**Oggetto: OSSERVAZIONI per l'avvio del procedimento di Valutazione di impatto ambientale ai sensi dell'art 23 del d.leg. 152/2006 relativo al progetto deposito GNL nel Comune di Crotone , area industriale ex CORAP – PROPONENTE Ionio Fuel**

FIGURA 1

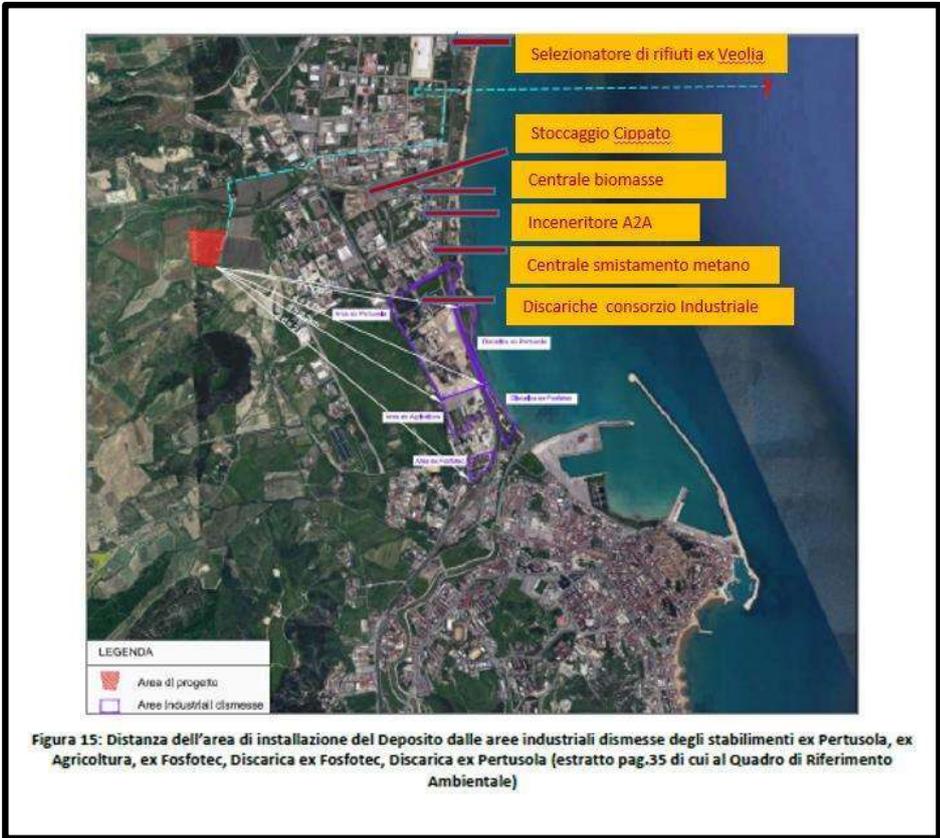
La **figura 1** è stata ripresa dal piano di valutazione del rischio sanitario proposta dalla parte, con la tavola 15; sulla stessa vengono inserite in giallo le principali emergenze non rilevate relative alle emergenze industriali.

Si fa osservare alla Commissione che il campo di indagine proposto per la stessa tavola 15, non è più quello rappresentativo utilizzato per il censimento degli altri parametri deterministici, ma si è "ristretto", non compare più la perimetrazione del quadrato di lato 10 km !!!!

FIGURA 2

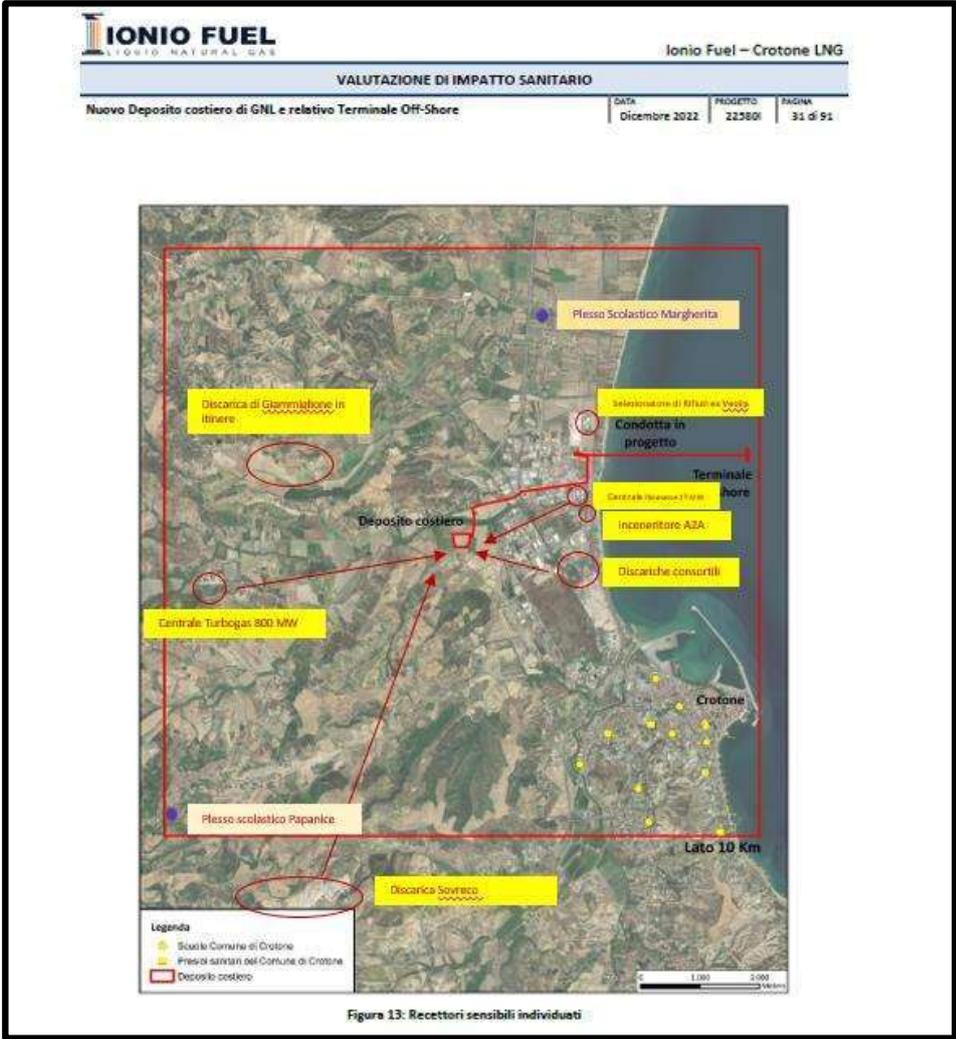
In **figura 2**, si segnalano in giallo nuovamente tutte le emergenze non rilevate, utilizzando come matrice la tabella 13 del proponente, in cui compare, a differenza della tabella 15, il quadrato di 10 km.

FIGURA 3

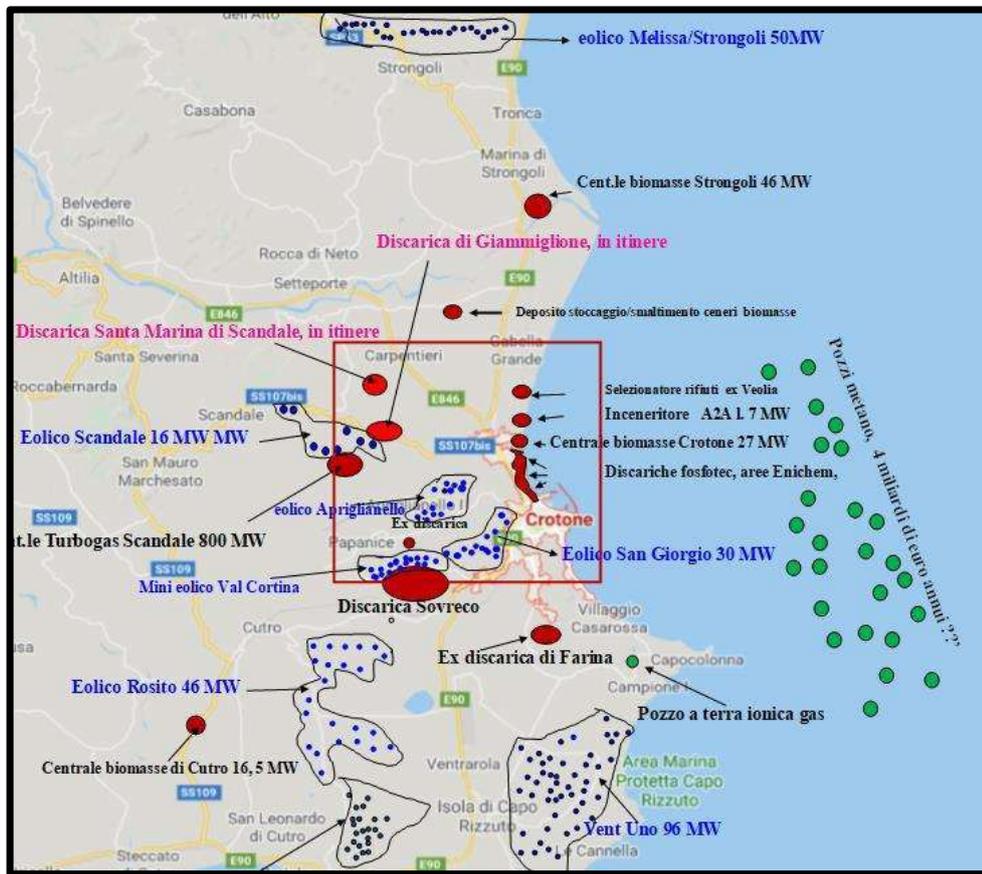
In **figura 3**, si propone una cartina dettagliata relativa all'ubicazione di tutti i siti altamente impattanti presenti nell'area, che pubblichiamo da anni, probabilmente non aggiornata, ma comunque altamente rappresentativa della reale situazione territoriale qui presente, che non è quella sicuramente prospettata nel documento presentato dal Proponente.
